OSSERVAZIONI

Sulla Relazione Tecnica del Piano Urbano del Traffico (PUT)

Revisione 3 del 09/02/2022

Associazione **A Ruota Libera** – Marzo 2022

PARCHEGGIO INPS (VISTA OE)

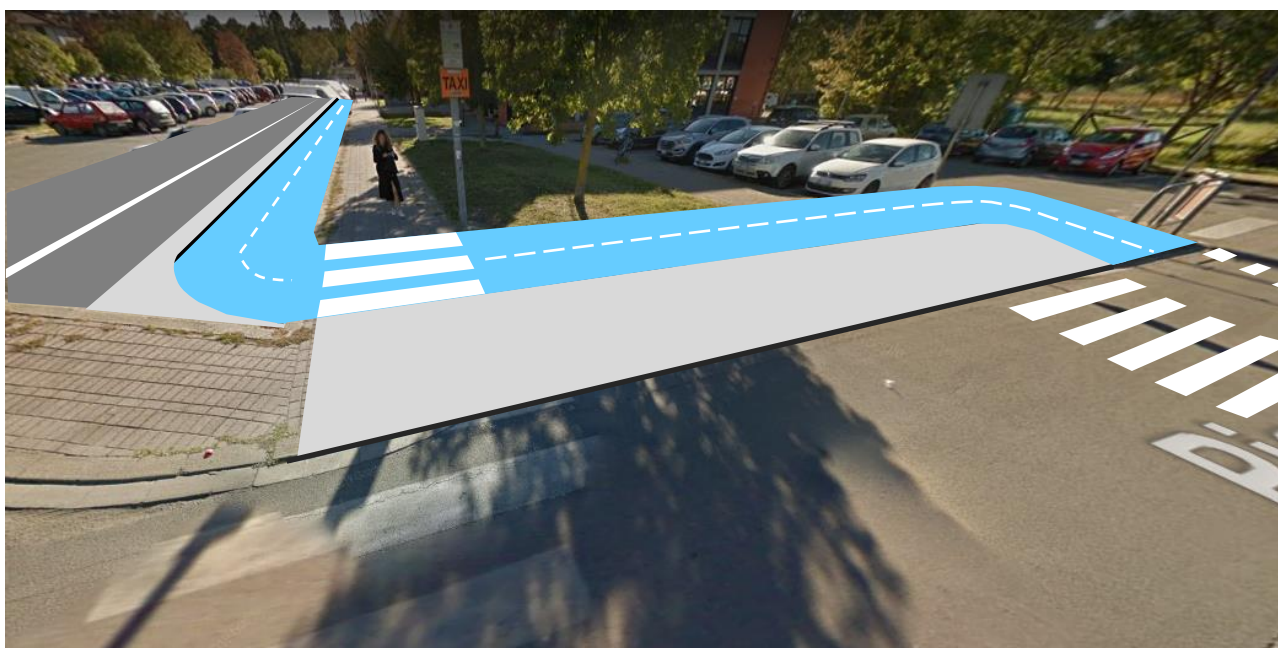
- 2) La realizzazione di una pista monodirezionale nel segmento tra le Poste e il parcheggio del centro commerciale **non risponde alle reali esigenze funzionali dell'area**. Si ritiene infatti di gran lunga più efficace la realizzazione di una pista bidirezionale (impegnando soltanto un metro in più di sezione) che consenta sia ai frequentatori del blocco INPS sia agli avventori del centro commerciale di **muoversi in entrambe le direzioni**. La presenza di un percorso bidirezionale rende di conseguenza non necessaria la realizzazione della corsia ciclabile sul lato Nord della piazza.

Schema della sezione di Piazza M. L. King nel tratto antistante la sede INPS; la modifica del posteggio a lisca (sul lato Sud) in posteggio in linea –già prevista nella relazione tecnica del PUT– consente l'inserimento di una pista ciclabile bidirezionale di 2,5 metri (con 50 cm di franco dal posteggio in linea).

Nella parte finale del segmento antistante la sede INPS, è prevista la realizzazione di un nuovo breve tratto di marciapiede (nell'immagine in grigio) all'interno dell'area attualmente riservata al taxi, l'eliminazione dell'attraversamento pedonale esistente e la realizzazione di un nuovo attraversamento ciclo pedonale pochi metri più a Sud. La pista ciclabile affianca il marciapiede fino al nuovo attraversamento, sottraendo uno stallo di sosta al piccolo parcheggio (nell'immagine in alto a destra).

PARCHEGGIO CENTRO COMMERCIALE STATO DI FATTO

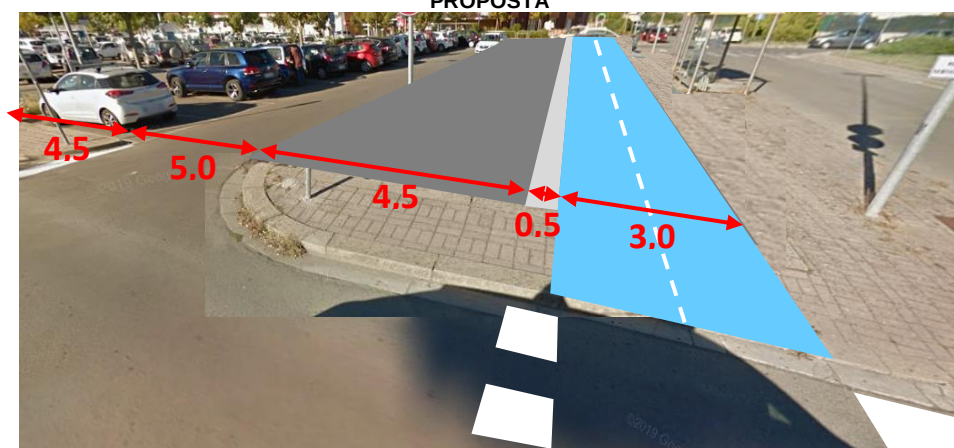
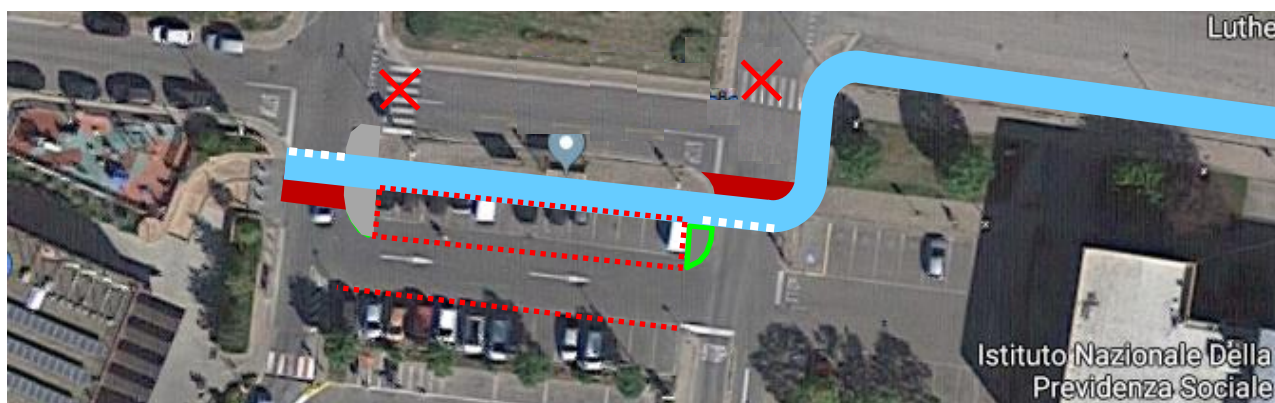
Il tratto finale del tracciato ciclabile raggiunge direttamente la rampa di accesso al centro commerciale inserendosi sul lato Nord dell'area di sosta, tra il marciapiede e gli stalli. Qui l'ampia sezione della carreggiata (17,50 metri, di cui 5+5=10 metri per la sosta e ben 7,5 metri per la corsia) può essere facilmente riorganizzata destinando 3,5 metri alla ciclabile bidirezionale (inclusi 0,5 metri di separazione dal posteggio), 4,5+4,5=9 metri alle due fasce di sosta (a lisca) e 5 metri alla corsia veicolare.

Veduta aerea del tratto che conduce al centro commerciale.

L'intervento prevede anche la realizzazione di due nuovi attraversamenti pedonali (in rosso) in sostituzione dei due limitrofi (nell'immagine barrati), nonché la risagomatura delle aiuole spartitraffico terminali (in verde).

VIA SACCO E VANZETTI

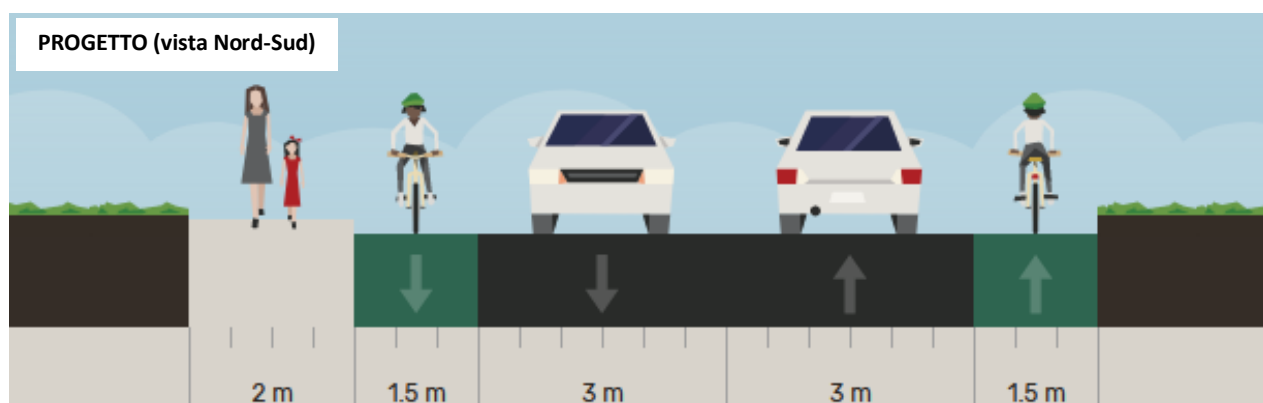
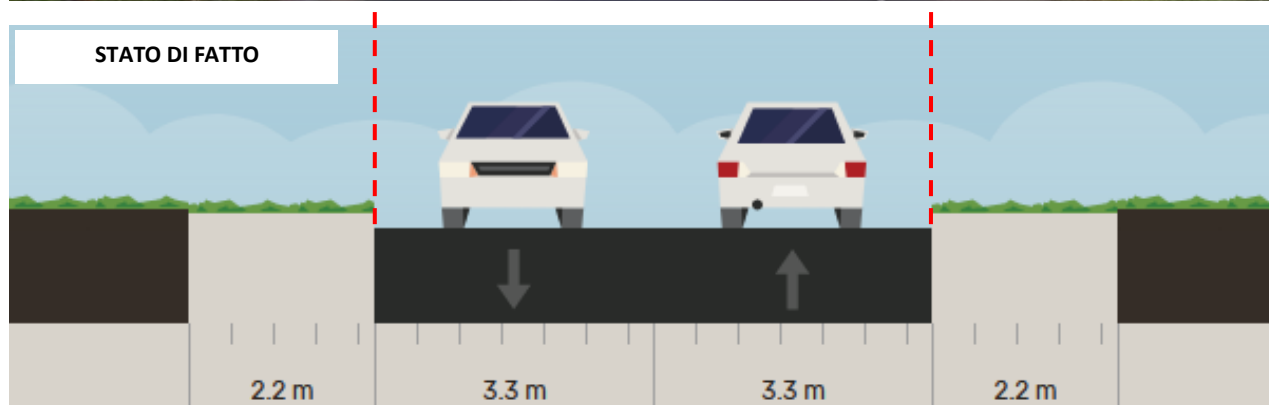
Vista la generosa sezione della carreggiata e considerando che questo ramo viario costituisce la via d'uscita privilegiata anche per i ciclisti, ARL concorda sull'opportunità di realizzare una **pista ciclabile monodirezionale lungo Via Sacco e Vanzetti**. Tenuto conto che, esclusa la sosta, la sezione utile è di 6,2 metri e che entrambi i marciapiede sono sottodimensionati (1,2 metri), ARL suggerisce di tracciare:

- una **corsia veicolare di 4,0 metri anziché 4,7 metri**;
- una **pista ciclabile monodirezionale di 2,2 metri anziché di 1,5 metri** (da restringere eventualmente in prossimità dello STOP per lasciare la doppia attestazione agli autoveicoli).

SCHEMA DELL'INTERSEZIONE CON L'INSERIMENTO DI UNA ROTATORIA COMPATTA
 In grigio l'aiuola centrale e le aiuole triangolari spartitraffico.
 In rosso gli attraversamenti pedonali

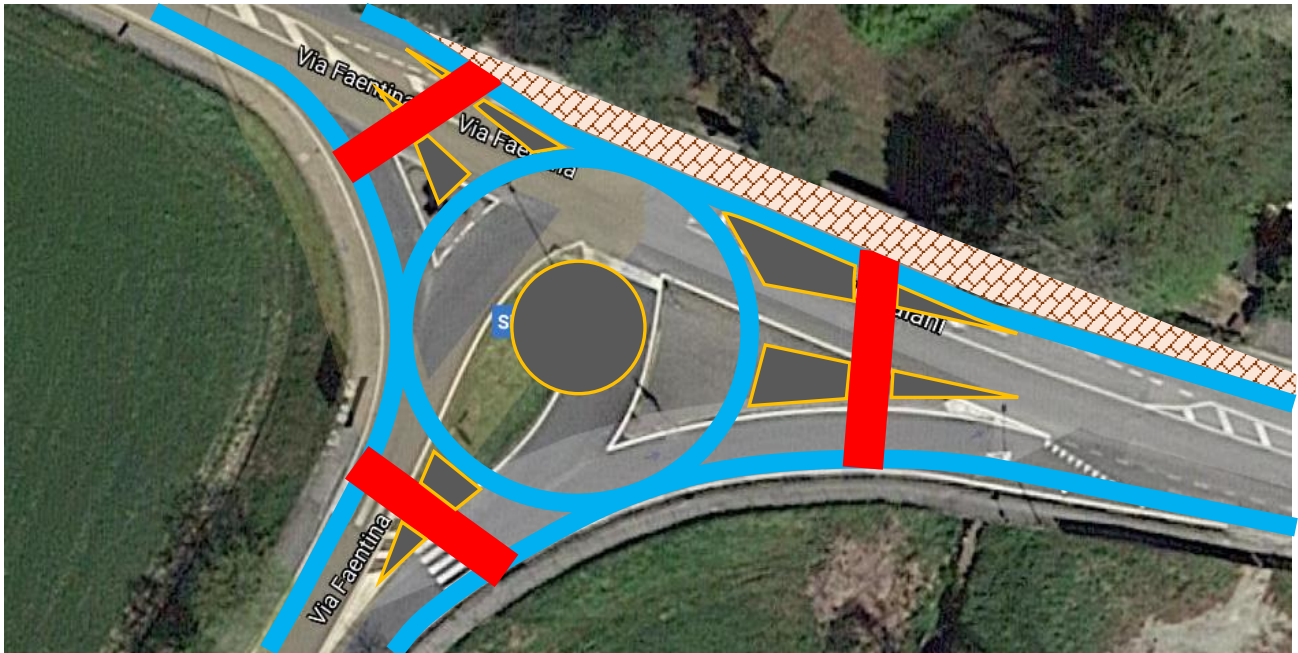
Sebbene la proposta di inserire due ciclabili monodirezionali lungo Via La Malfa sia pienamente condivisa (e in linea con le previsioni del BiciPlan), ARL ritiene che il progetto presentato nella relazione del PUT vada necessariamente modificato; esso infatti, ignorando completamente il transito pedonale, prevede la realizzazione delle infrastrutture ciclabili ma non prevede alcun marciapiede.

Per quanto riguarda l'intersezione tra Via Caiani e Via La Malfa, ARL ritiene che ai fini della massimizzazione della sicurezza possa essere realizzata una **rotatoria compatta, completa di corona ciclabile monodirezionale**. Tale soluzione otterrebbe infatti la moderazione della velocità degli autoveicoli (anche quelli in transito lungo Via Caiani) e raccorderbbe perfettamente tutte le corsie ciclabili monodirezionali afferenti all'intersezione.

Esso tuttavia potrebbe essere facilmente modificato prevedendo, all'interno della sezione utile, anche la **realizzazione di un marciapiede sul lato Est**. La sezione totale rilevata (comprese le due fasce non pavimentate esterne alla carreggiata) misura infatti 11 metri totali e potrebbe dunque essere suddivisa come illustrato di seguito.

SCHEMA DELL'INTERSEZIONE SENZA MODIFICHE ALLE LINEE DI FLUSSO VEICOLARE
 Le linee rosse tratteggiate mostrano le linee di taglio delle aiuole triangolari.
 In grigio le nuove aiuole spartitraffico.

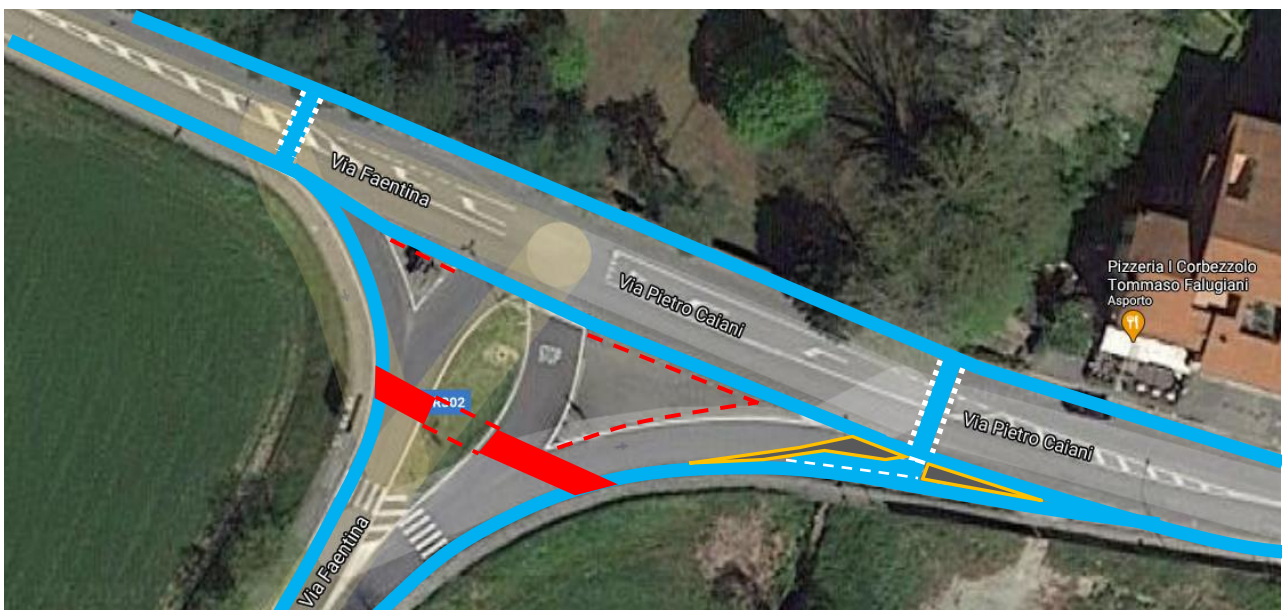
La rotatoria è tuttavia un'opera dal costo significativo, che potrebbe dunque non essere realizzata nel breve termine; ARL ha pertanto elaborato una soluzione alternativa, volta ad elevare il livello di sicurezza dell'intersezione con interventi molto leggeri e quindi economici.

Si noti che per proteggere le svolte a sinistra dei ciclisti sono stati previsti due attraversamenti ciclabili lungo Via Caiani. L'attraversamento pedonale a Nord di Via La Malfa è stato avvicinato all'intersezione con Via Caiani per agevolare i pedoni.

VIALE EUROPA UNITA

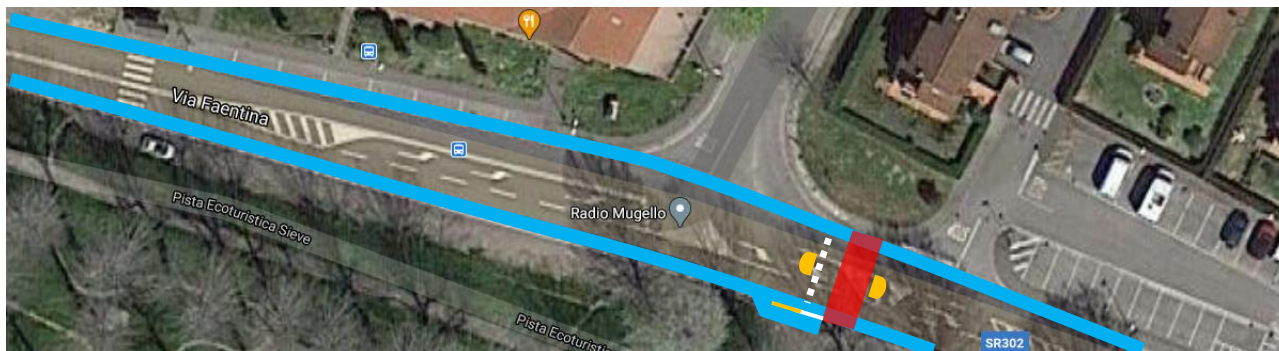
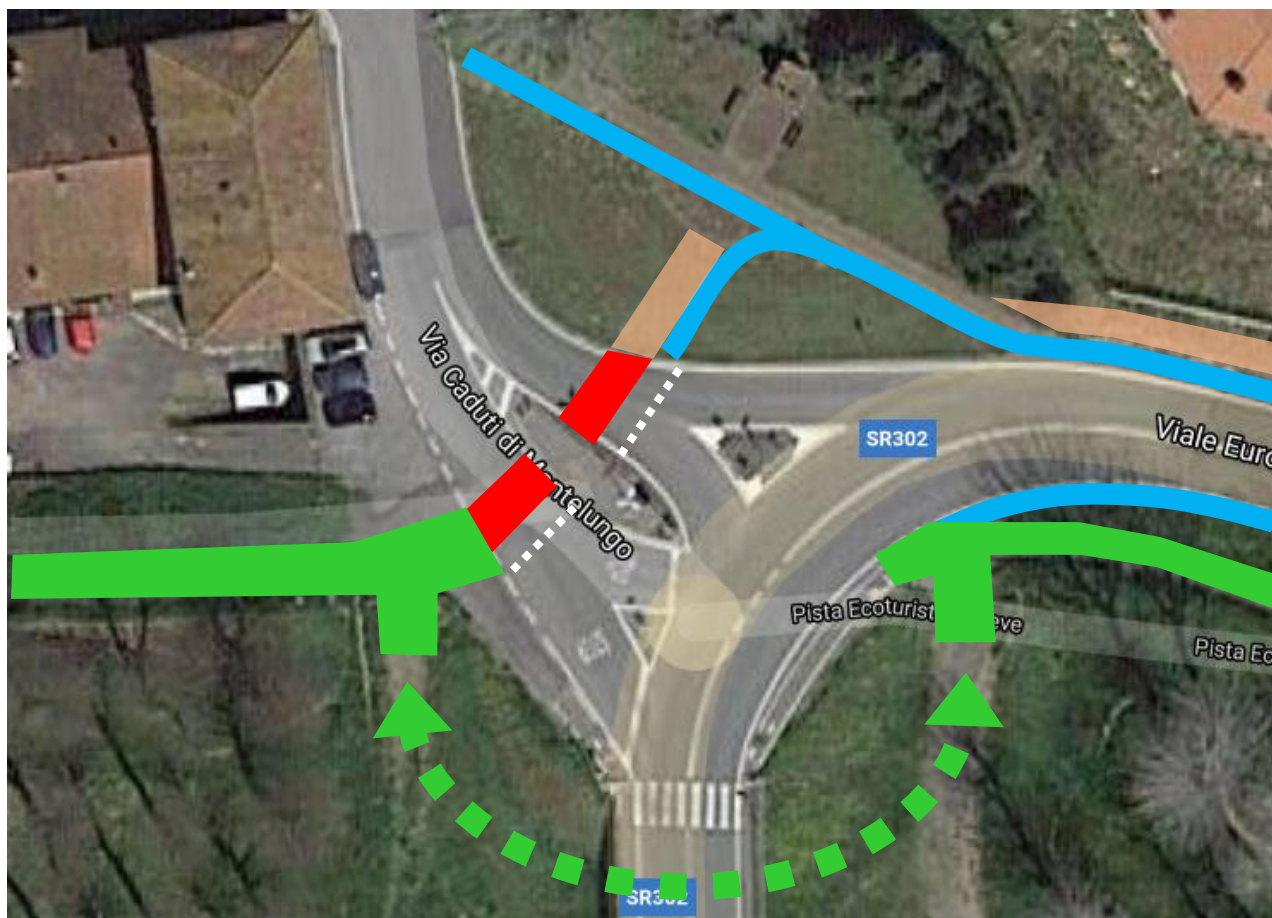
La proposta su Viale Europa Unità presenta marcate criticità che –a parere di ARL- devono essere necessariamente risolte. Le considerazioni principali sono sostanzialmente due:

- 1) la scelta di utilizzare la tipologia della pista ciclabile bidirezionale non è assolutamente giustificata in quanto **contraddice l'impostazione del BiciPlan** e di tutta la Rete Portante, ponendosi in netta discontinuità rispetto all'infrastruttura di Via La Malfa.
- 2) In aggiunta a quanto sopra, la proposta di collocare la bidirezionale in parte a Sud e in parte a Nord del viale la rende sicuramente **poco attrattiva** (data la sua discontinuità) e **pericolosa** (a causa degli attraversamenti aggiuntivi e delle complesse manovre di uscita ed entrata dalla ciclabile per chi volesse entrare nel centro abitato da Via Vigiani);

- **estendere la carreggiata di 2 metri, portandola da 7 a 9 metri**; l'estensione (peraltro prevista anche nell'ipotesi di inserimento della pista bidirezionale) può avvenire da un lato della carreggiata o simmetricamente da entrambi, in ogni caso tenendo conto dell'eventuale futuro prolungamento del marciapiede Nord, attualmente interrotto all'altezza del campo da rugby;
- suddividere la carreggiata tracciando **due corsie carrabili da 3 metri ciascuna, affiancate da due piste ciclabili monodirezionali di 1,5 metri ciascuna** (le piste possono essere convertite in corsie ciclabili nei brevi tratti in cui sono affiancate dalla sosta);
- inserire un **nuovo attraversamento ciclopedonale** a Sud dell'intersezione con Via Vigiani;

L'attraversamento ciclopedonale (con eventuale left turn box lungo la corsia Sud) mette in sicurezza (oltre ai pedoni) la svolta a sinistra dei ciclisti diretti in Via Vigiani, evitando loro di utilizzare la corsia di accumulo assieme agli autoveicoli

I due elementi spartitraffico contribuiscono alla moderazione della velocità dei veicoli e offrono protezione a ciclisti e pedoni. Si noti che l'inserimento delle corsie ciclabili e del nuovo attraversamento non vanno a modificare lo schema della viabilità.

In celeste le piste ciclabili monodirezionali di Viale Europa Unita. In rosso e bianco il nuovo attraversamento ciclo pedonale.
In verde il percorso Ecoturistico Sieve e l'ipotesi di collegamento del sottopasso esistente (soltanto da pavimentare).

VIA CAIANI (dall'intersezione con Via La Malfa al cimitero comunale)

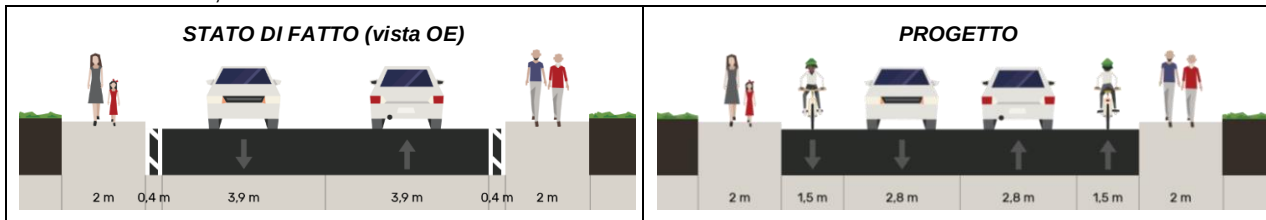
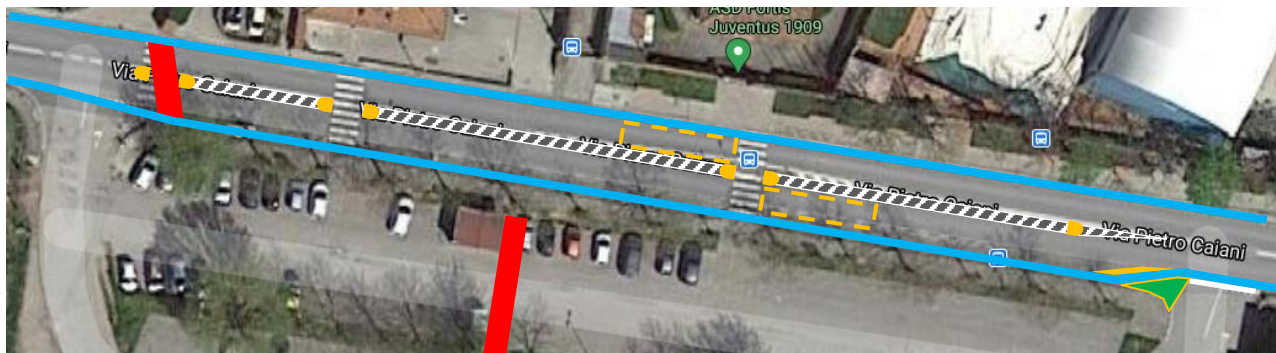
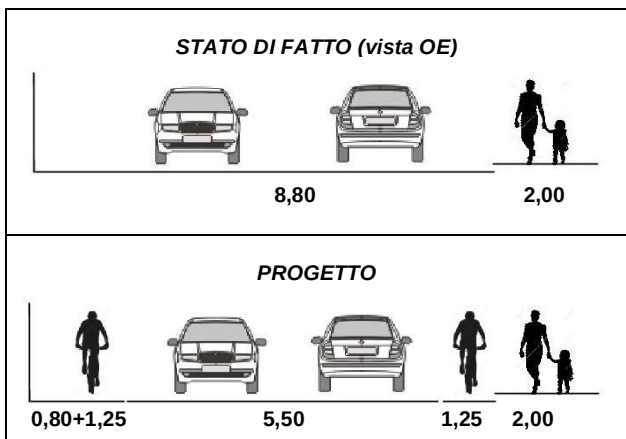
Per quanto riguarda lo schema generale della carreggiata lungo Via Caiani, **ARL concorda con la proposta di realizzare di due ciclabili monodirezionali** affiancate alle corsie veicolari.

Nel tratto che fronteggia il parcheggio della piscina, **ARL concorda con l'eliminazione del posteggio in linea sul lato Sud** (gli stalli di sosta possono essere facilmente recuperati all'interno del posteggio della piscina, rendendo a senso unico le due entrate/uscite) e suggerisce in aggiunta di realizzare una piccola **isola spartitraffico di circa 1 metro** per tutta la lunghezza, in modo da evidenziare e ricordare il disassamento della corsia Sud e proteggere gli attraversamenti pedonali.

Nel tratto compreso tra il cimitero comunale e le piscine, la sezione della carreggiata misura 8,6 metri e consente dunque facilmente l'inserimento di due piste o corsie monodirezionali, come illustrato nella figura seguente; ARL suggerisce -ove possibile- di tracciare piste ciclabili monodirezionali anziché corsie (in quanto la segnaletica orizzontale bianco-gialla è maggiormente visibile) e –specialmente nel caso di utilizzo delle corsie ciclabili- caldeggia fortemente la riduzione della sezione carrabile a 2,75 metri, in modo da garantire corsie ciclabili da 1,5 metri.

La fascia centrale di 1 metro si estende per l'intera lunghezza del tratto, dotata di alcuni elementi spartitraffico. Le due fermate del bus (così come previsto per la Circonvallazione Nord) sono attestate ad un attraversamento pedonale. Gli attraversamenti pedonali restano invariati (quello Ovest viene diagonalizzato per raggiungere meglio i marciapiedi). In basso è evidenziato (in rosso) anche un ipotetico tracciato pedonale per il raggiungimento delle piscine

Il tratto compreso tra la piscina comunale e l'intersezione con Via La Malfa presenta alcune criticità (come la sezione ridotta, la complessa intersezione e la mancanza del marciapiede Nord), la cui risoluzione richiederebbe interventi strutturali profondi (sostanzialmente l'estensione della carreggiata). Con la sezione esistente di 8,80 metri purtroppo non è possibile fare altro che **ridurre la sezione carrabile** a $2,75+2,75=5,50$ metri, tracciando **due piste ciclabili monodirezionali** da 1,25 metri e lasciando un **franco pedonale** di circa 80 cm a Nord per tenere in sicurezza i due passaggi pedonali privati esistenti: si tratta in definitiva dello stesso schema proposto nel PUT, con le corsie carrabili più strette e le ciclabili più larghe.

VIALE PECORI GIRALDI

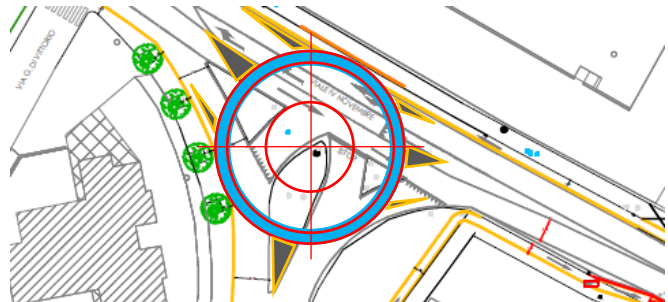
ARL concorda con l'ipotesi di tracciare due **corsie ciclabili monodirezionali** ai sensi della L. 120/2020. Considerando la presenza di posteggi in linea lungo la carreggiata, suggerisce di tracciare corsie ciclabili di 1,5 metri (oltre ai 50 cm di franco dai posteggi), lasciando agli autoveicoli una sezione dedicata di 2,75 metri: tale soluzione, pur lasciando invariata la sezione nominale della semicarreggiata, migliora la percezione visiva degli automobilisti moderandone la velocità.

Lo schema proposto per la realizzazione di una rotatoria all'intersezione tra Viale Pecori Giraldi e Viale Kennedy non trova il favore di ARL, poiché **dal punto di vista della mobilità ciclabile risulta pericoloso e sostanzialmente impraticabile:**

- **PERICOLOSO** perché costringe i ciclisti a uscire e rientrare dal campo visivo degli automobilisti, mantenendo un diritto di precedenza soltanto formale in quanto inficiato pesantemente dalla manovra di attraversamento dei singoli rami viari che –costringendo ad una svolta a 90°- determina una riduzione significativa della velocità e –soprattutto- della visibilità reciproca;
- **IMPRATICABILE** perché percorrere una corsia di appena un metro di larghezza protetta da cordolo (e magari affiancata esternamente dal marciapiede) è una prova da equilibristi.

La soluzione del problema è peraltro a portata di mano in quanto il raggio esterno della rotatoria (33 metri) consente tranquillamente di **ricavare una corona ciclabile di almeno 2,5 metri** (eventualmente protetta a tratti dal cordolo) mantenendo le caratteristiche geometriche della rotatoria compatta: la corona ciclabile avrebbe infatti il vantaggio di garantire ai ciclisti **la massima visibilità, una buona velocità di attraversamento dell'intersezione e la conservazione di fatto del diritto di precedenza.**

A destra, schema della rotatoria di Piazza Don Vallesi con l'inserimento di una corona ciclabile monodirezionale; in grigio bordate di giallo le due aiuole aggiuntive che impongono un angolo di deflessione ai veicoli provenienti da Corso Matteotti

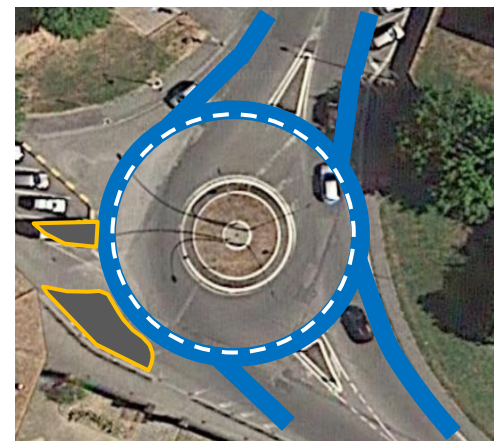
Analogamente a quanto scritto sopra, anche lo schema di Piazza Don Vallesi risulta ingiustificatamente discontinuo e pericoloso per i ciclisti, costretti ad effettuare più attraversamenti e transitare sul marciapiede; essi potrebbero infatti (continuare a) transitare in rotatoria, agevolmente e nella massima sicurezza, grazie a due interventi modesti ed economici:

- Tracciare una **corona ciclabile monodirezionale all'interno della rotatoria**, raccordando le corsie di Viale Pecori Giraldi a quelle di Via Caiani
- **Aggiungere uno spartitraffico che imponga un angolo di deflessione** (allo stato di fatto inesistente) ai veicoli in arrivo da Corso Matteotti ne dunque ne moderi la velocità di approccio.
